Oggetto: **[ID: 7619]** Allungamento di Pontile galleggiante per imbarcazioni da diporto in località Le Grazie in Comune di Portovenere.
Procedimento di Verifica di assoggettabilità a VIA nazionale

Proponente: La Rotonda di Ria A.s.d. - Velica 3D A.s.d.

Trasmissione osservazioni Regione Liguria

Descrizione del progetto

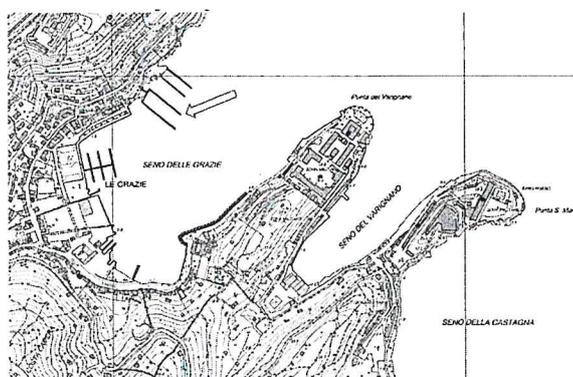
Il progetto in esame prevede un adeguamento degli spazi dedicati alle operazioni di manovra delle imbarcazioni rendendole più sicure, mediante la realizzazione di un nuovo pontile a galleggiamento continuo e ad alto dislocamento.

La nuova struttura verrà posizionata e collegata alla testa dei pontili esistenti lato est ed avrà le stesse caratteristiche nei materiali dei pontili già presenti in loco. Il pontile sarà costituito da un telaio in acciaio saldato e zincato a caldo con piano di calpestio in doghe smussate e scanalate in legno tropicale duro e durevole. Il pagliolato è avvitato su speciali longheroni in alluminio bullonati sul telaio portante. Il pontile sarà dotato di vani laterali, coperti da pannelli amovibili in legno, per l'installazione degli impianti, per la verifica dei telai e dei collegamenti con i galleggianti.

Il pontile sarà supportato da 3 unità galleggianti in speciale calcestruzzo armato, di maggiore altezza rispetto allo standard, con nucleo di polistirolo espanso a cellula chiusa. Il modulo è completo di n. 4 staffoni per il collegamento con le catene di ancoraggio e di n. 4 giunti costituiti da spinotti in acciaio inox con interposti cuscinetti in gomma. Il nuovo pontile avrà una lunghezza di 12,40 m e larghezza di 2,35 m.
